RESOLUCION N.^o

POR MEDIO DE LA CUAL SE OTORGА UN PERMISO DE OCUPACIОN DE CAUCE Y SE TOMAN OTRAS DETERMINACIONES

Que una vez evaluada la información aportada por el usuario en estudio, se generó el Informe Técnico N° **IT-07636-2025** del 28 octubre de 2025, dentro del cual se formularon las siguientes observaciones y conclusiones las cuales son parte integral del presente acto administrativo:

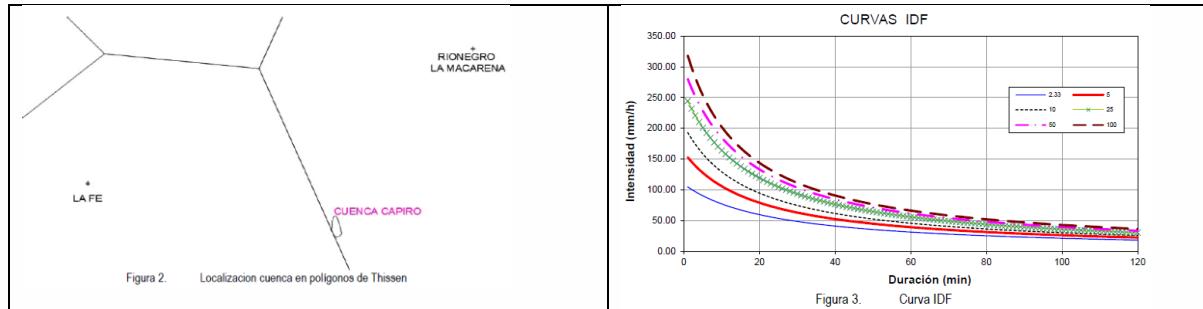
Para el punto de interés se delimitó la cuenca y se obtienen los parámetros geomorfológicos, posteriormente se determina el tiempo de concentración por 9 metodologías y tomando el valor de 22.0 min

TIEMPOS DE CONCENTRACIÓN CUENCA #1		
Modelo	Tc (horas)	Tc (min)
Kirpich	0.17	10.16
Temez	0.47	28.12
Williams	0.18	11.00
Johnstone y Cross	0.80	48.25
Giandotti	0.14	8.23
SCS Ranser	0.16	9.33
Ventura-Heras	0.47	28.12
Ven Te Vhow	0.40	23.97
U.S Corps of Eng	0.44	26.40
		Promedio
		21.51
		Mediana
		23.97
		Tomado
		22.00

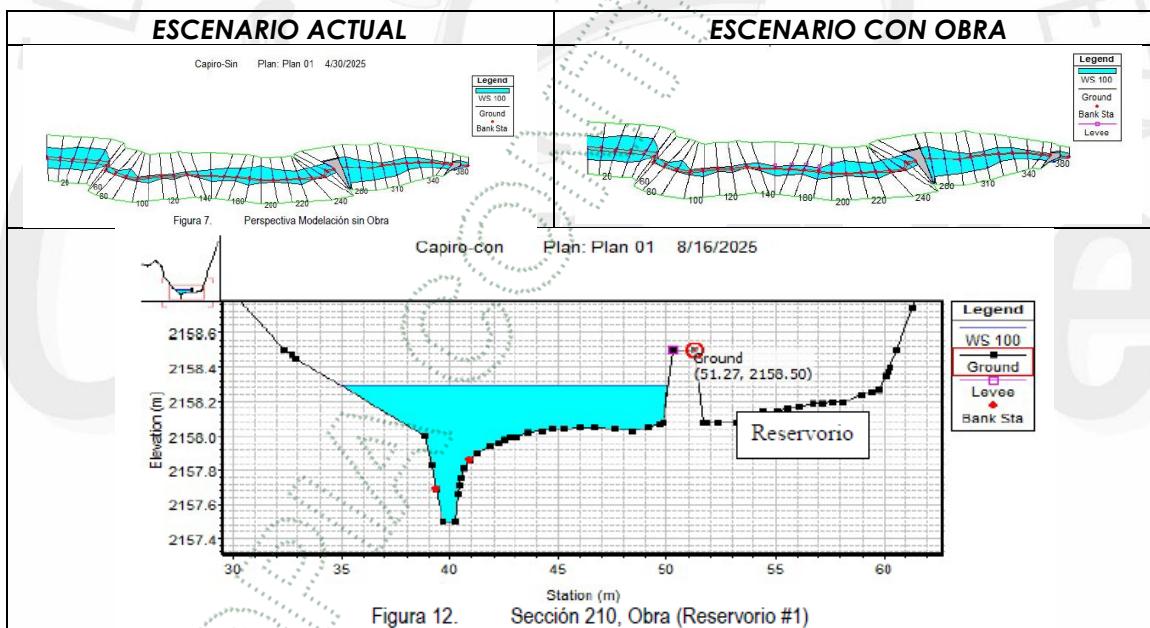
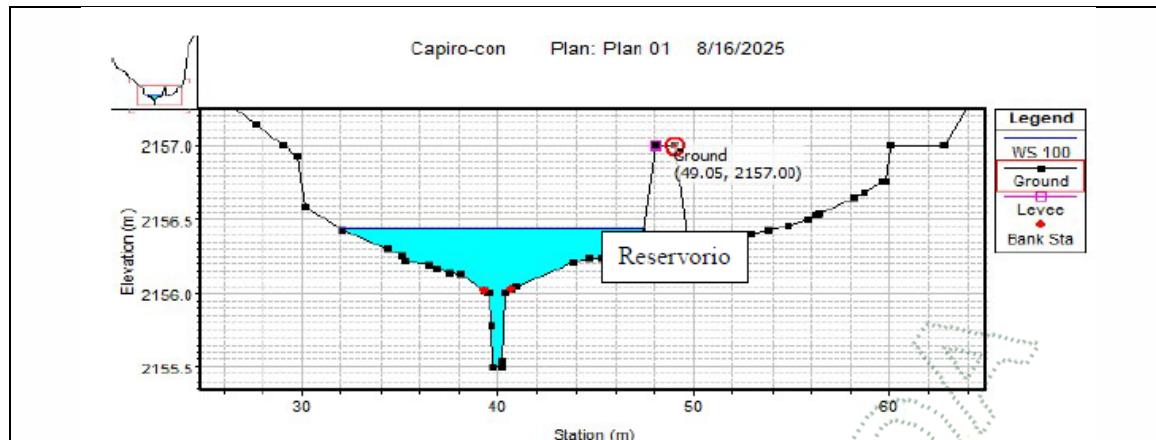
Posteriormente mediante los polígonos de Thiessen se define la estación pluviométrica de incidencia en la cuenca y proyecta la curva IDF para obtener la intensidad.

Con los coeficientes de escorrentía acorde a la cobertura de la cuenca se obtienen los caudales máximos para los diferentes períodos de retorno.

Tr (años)	Intensidad (mm/h)	Coeficiente Escorrentía	$Q \text{ m}^3/\text{s}$
2.33	56.93	0.375	1.55
5	75.01	0.408	2.21
10	89.61	0.428	2.77
25	113.00	0.468	3.83
50	125.88	0.498	4.54
100	135.62	0.534	5.24

Obra N°:	2	Tipo de la Obra:	Jarillón # 2

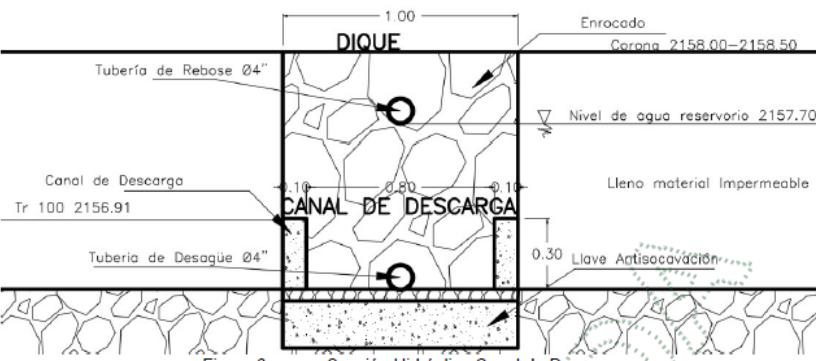
Obra N°:			2	Tipo de la Obra:		Jarillón # 2					
Nombre de la Fuente:			Q. Pontezuela			Duración de la Obra:					
Coordinadas						Altura(m):					
-75	23	55.356	6	5	3.488	2157.00	Longitud(m):	50			
							talud (H: V):	1:1			
							ancho menor (m):	3.0			
							ancho mayor(m):	1.0			
							Diámetro rebose (m):	0.1			
							Pendiente				
						Longitudinal (%):					
						0.0					
						Capacidad(m ³ /seg)					
						>5.24					
-75	23	55.459	6	5	4.327	2157.00	Cota Lámina de agua de la fuente de Tr= 100 años (m)	2155.9			
							Cota superior del Dique (m)	2157.0			
Observaciones:			La descarga es mediante un canal en concreto de descarga #2 para conducir el rebose a la fuente hídrica, ancho 0.8 m, altura 0.3 m, longitud 5.1 m y pendiente del 5.1%.
